##### **Réunion commune de la Commission d'experts du RID et du Groupe de travail des transports de marchandises dangereuses**

### **Citerne ayant une section comportant une partie concave - interprétation du 6.8.2.1.18**

**Communication du Gouvernement de la France<sup>\*</sup>, <sup>\*\*</sup>**

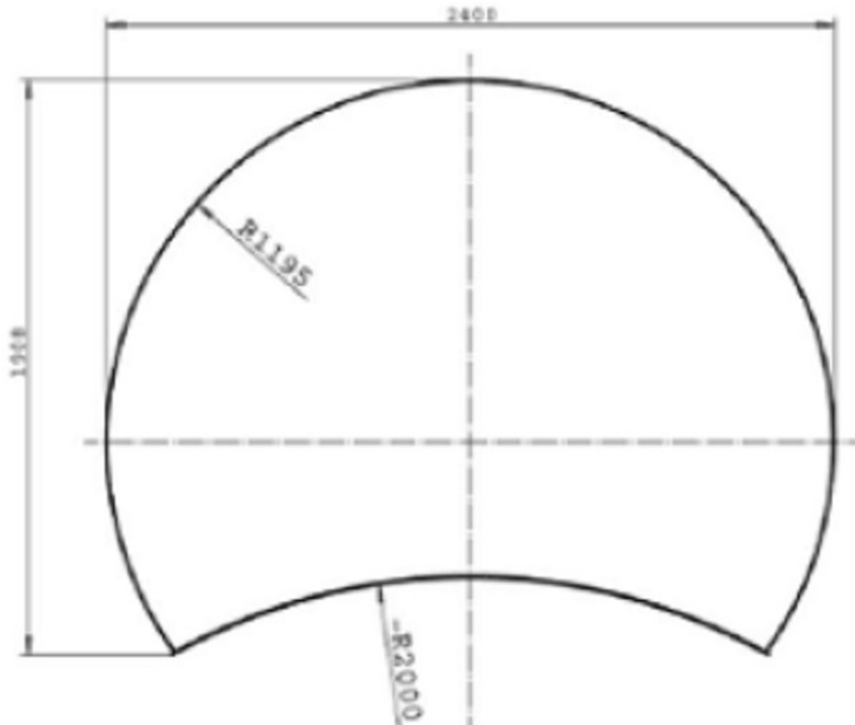
1. En mars 2015, dans son document INF.15, l'Allemagne a proposé de valider une section de citerne partiellement cylindrique tronquée en partie inférieure par une partie concave, les jonctions de la partie de virole convexe (partie cylindrique) avec la partie de virole concave étant réalisées par des soudures d'angle:

4. A notre sens, ce type de construction ne peut être réalisé dans le respect de du RID/ADR pour les raisons exposées ci-dessous.
5. La section hybride représentée au paragraphe 1 ne peut pas être considérée comme une section circulaire ou comme une section elliptique ; par conséquent, il s'agit au titre du RID/ADR d'une autre forme.

6. Le 6.8.2.1.18 de l'ADR impose dans la note de bas de page 2 pour les réservoirs qui ne sont pas à section circulaire, des rayons de convexité de l'enveloppe qui ne doivent pas être supérieurs à 2000 mm sur les côtés et à 3000 mm au-dessus et au-dessous. La forme proposée est limitée à sa partie inférieure par un rayon concave, par conséquent cette exigence de l'ADR n'est pas respectée.

- l'EN 13094 impose au 6.3.1 des rayons minimaux d'angle reliant les courbures supérieure, latérale et inférieure de 200 mm. Les jonctions des courbures latérale et inférieure sont inexistantes, par conséquent cette exigence de la norme n'est pas respectée;

- pour les calculs applicables aux types de construction non spécifiés, le 6.3.1 de l'EN 14025 renvoie aux dispositions de l'EN 13445-3, ce qui implique de respecter les exigences de fabrication de l'EN 13445-3 et en particulier de respecter les types de cordons de soudure autorisés pour les soudures longitudinales et circulaires du réservoir. Selon les tableaux A-1 et A-2 de l'EN 13445-3, les soudures d'angle ne sont pas autorisées pour les soudures longitudinales ou circulaires du réservoir; par conséquent cette exigence n'est pas respectée.

8. Nous considérons donc que ce type de construction ne respecte pas les exigences réglementaires et normatives, et par conséquent ne peut pas être utilisé pour le transport de matières dangereuses.
